Polo Estrattivo	Polo Estrattivo Ca Bianca
Località	A sud di Ravenna e Ovest di Fosso Ghiaia (Ra)
Esercente	EMS S.r.l.
Intervento	Richiesta di Variante alla Sistemazione finale della cava Ca Bianca

Elaborato	Risposta ai quesiti del Consorzio di Bonifica su Screening ambientale
------------------	------------------------------------------------------------------------------

OGGETTO: Procedura di verifica di assoggettabilità a V.I.A. (screening) ai sensi del D.Lgs 152/06 e s.m.i. e della L.R. 4/18 relativa al progetto denominato “Variante alla sistemazione finale della Cava Cà Bianca”, presentato da EMS Srl, localizzato a Ovest di Fosso Ghiaia, in Comune di Ravenna. Comunicazione di avvenuta pubblicazione dello studio preliminare ambientale sul sito web del Comune di Ravenna e avvio periodo di osservazioni e del procedimento.

Parere di competenza del Consorzio di Bonifica della Romagna.

FIGURA 1 – EX AREA IMPIANTI

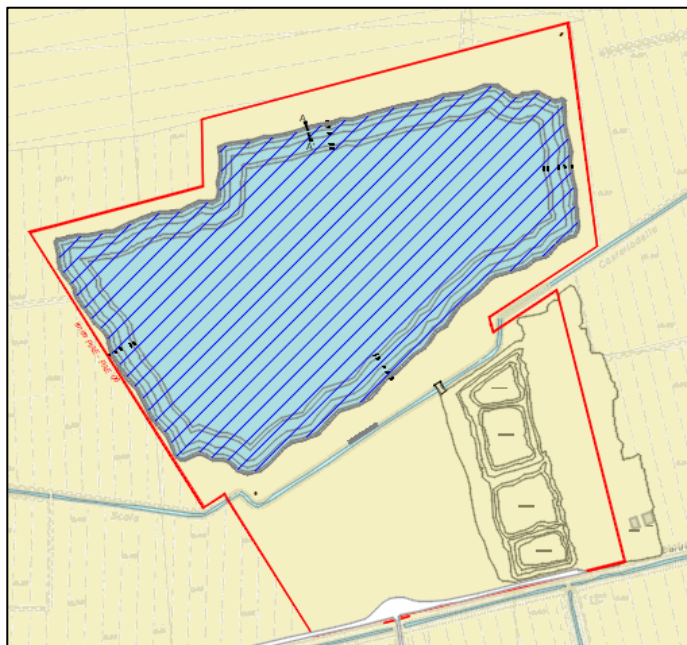
2 Si chiedono chiarimenti in merito al collettore di acque meteoriche sottopassante lo scolo Castelladella citato nella relazione di progetto al capitolo 3.5 “Acque di Dilavamento” ed indicato nell’Elaborato “Procedura di verifica – screening ambientale”, in quanto da verifica effettuata negli archivi consorziali la posa di detta tubazione non risulta essere stata autorizzata dal Consorzio.

Il collettore citato in relazione, in realtà era una menzione a quanto originariamente previsto nello screening a suo tempo presentato ed oggi oggetto di variante. Tale collettore di fatto non è poi mai

stato realizzato, in quanto le acque di dilavamento provenienti dall'area impianti originariamente venivano fatte convogliare nel lago posto a sud del canale Castelladella in seguito tombato.

Va inoltre indicato come ad oggi l'area impianti risulti smantellata. Di questa rimangono al momento in essere solo le vasche di raccolta degli inerti prive di materiale. Per tale motivo, cessata l'attività estrattiva non si necessita più di un sistema di raccolta delle acque di dilavamento, né di un collettore di scarico delle acque.

FIGURA 3 – STRALCIO SISTEMA CARTOGRAFICO WEBGIS DEL CONSORZIO DI BONIFICA

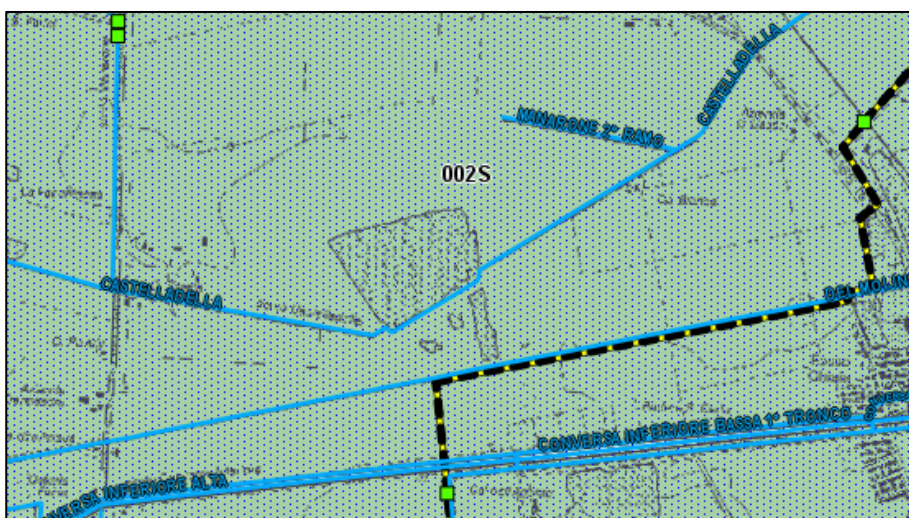
3 Lo studio ambientale trasmesso non riporta alcun riferimento alla conformità del progetto di variante rispetto ai vincoli dettati dalla presenza dello scolo consorziale Castelladella,

Dall'analisi dei vincoli e delle distanze dettate dal Consorzio, non si riscontrano iterazioni con il progetto di variante in esame, finalizzato alla sola sistemazione del bacino con destinazione ad attività sportive senza l'utilizzo di mezzi a motore posto a nord.

Dall'attuale progetto è stato eliminato ogni servizio annesso all'uso dell'area, nonché le piantumazioni prossime al tracciato del canale consortile. L'unica presenza corrisponde a quella del tracciato della pista pedonale-ciclabile in terra battuta che per un tratto corre parallela al canale ma a distanze nettamente superiori a quelle di rispetto come di seguito meglio dettagliato.

FIGURA 4 – EVIDENZA DELLA FASCIA DI RISPETTO DI 10M DAL CIGLIO CANALE

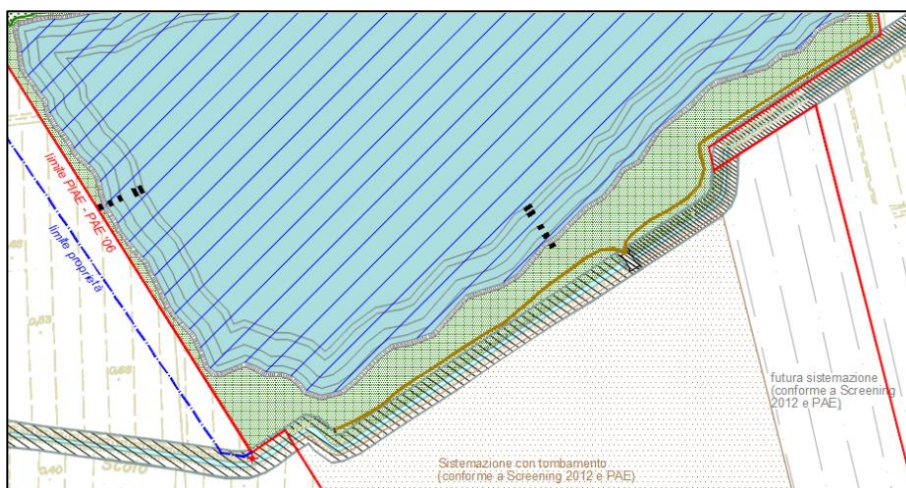
4 Dalla presa visione della Tav.n.3 “Progetto di sistemazione- Tavola Comparativa” Rev. 01 del 30-03-2021, si riscontra la piantumazione di arbusti in posizione non regolamentare rispetto al sedime dello scolo Castelladella.

Come evidenziato nell'immagine riportata di seguito, l'attuale variante alla sistemazione finale, rispetto a quanto precedentemente ipotizzato nella porzione meridionale dell'invaso dove passa il canale Castelladella, non presenta più nessuna essenza arborea né arbustiva ma solo del prato.

In tale porzione di area sarà esclusivamente prevista la realizzazione di una pista pedonale-ciclabile in terra battuta, il cui tracciato è stato previsto ad una distanza di oltre 10m dal ciglio dell'attuale canale, ad una distanza quindi nettamente superiore sia alla fascia di rispetto che come ricordato dal Consorzio, è di soli 0,5m dal ciglio nonché alla servitù di passaggio pari a 5m.
